3. レイアウトの修正計画案

レイアウト修正計画案(軌道敷・駅前交差点)

●レイアウト修正計画案をベースに、都市計画の手続きを進める。

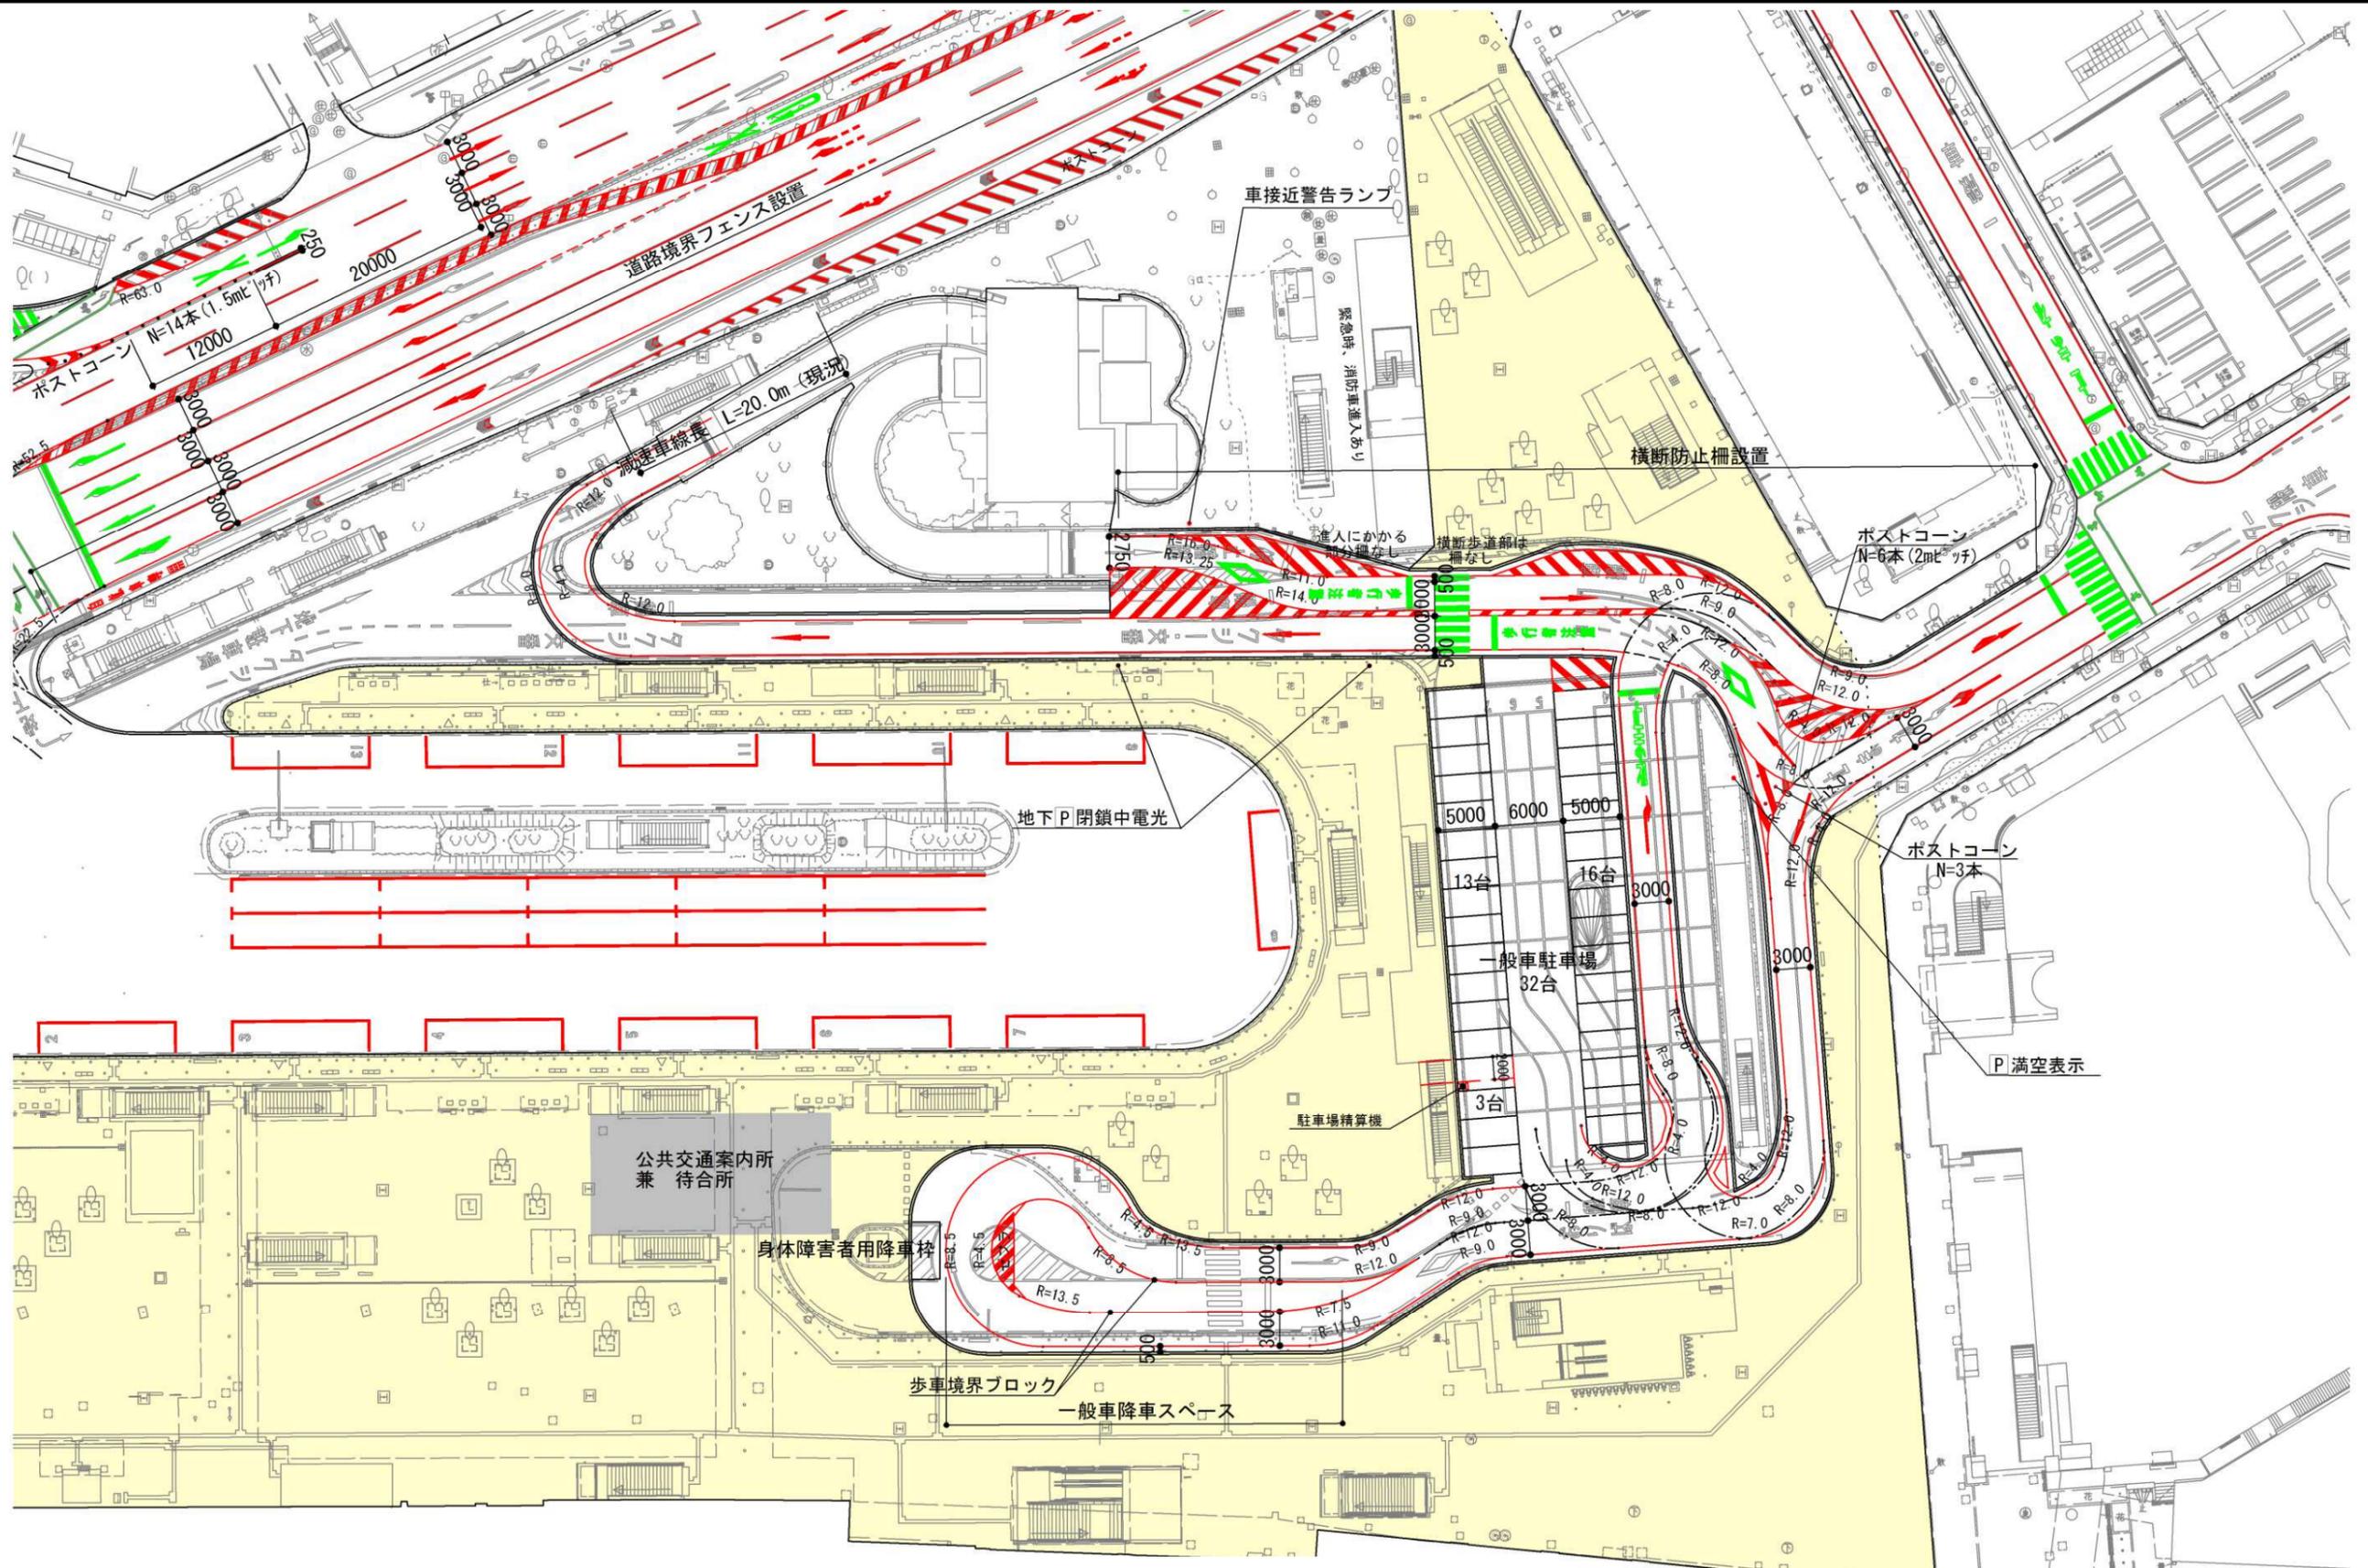
●軌道敷の拡大図を下記に示す。

都市計画変更追加(案)
10・7・岡1 岡山駅東1号線
延長＝約100m

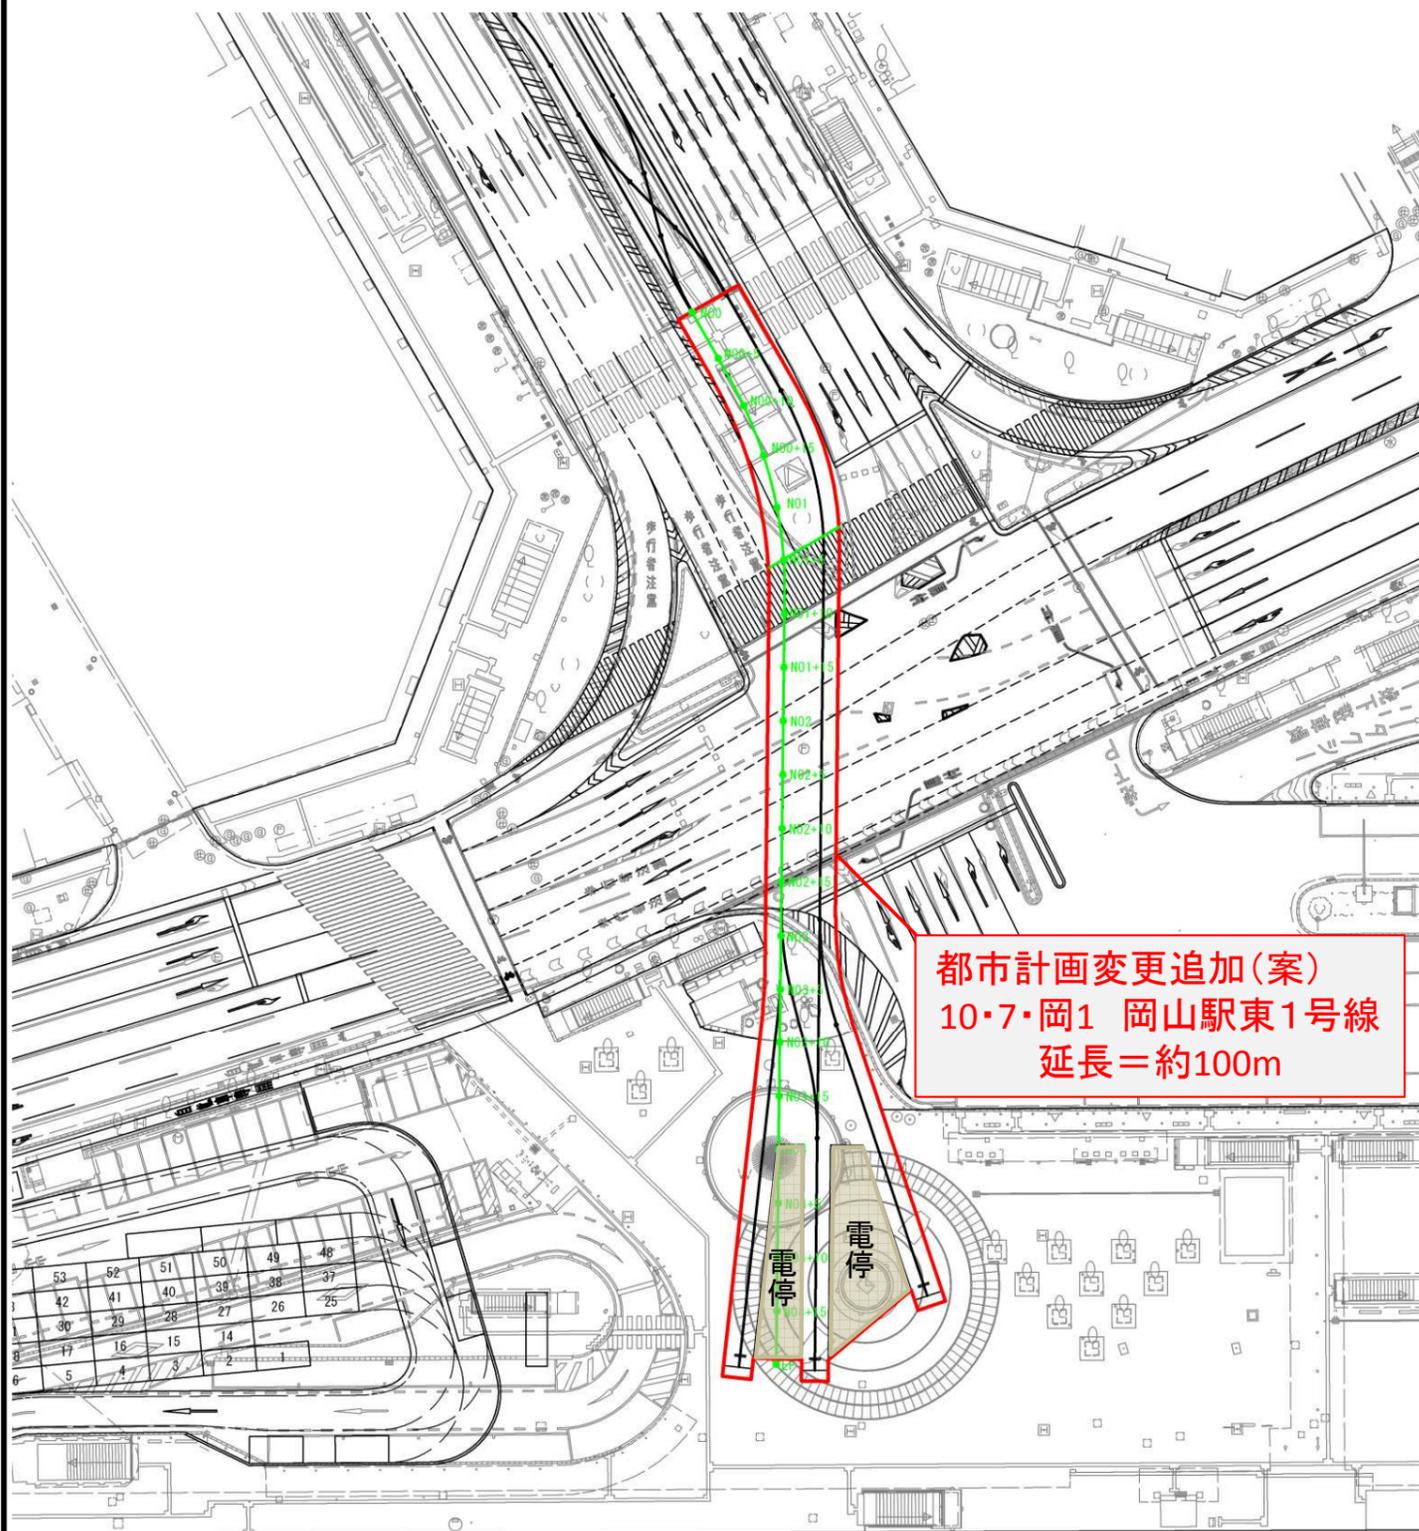
【変更内容】
路面電車道として、軌道部分を新たに都市計画道路へ変更追加する。
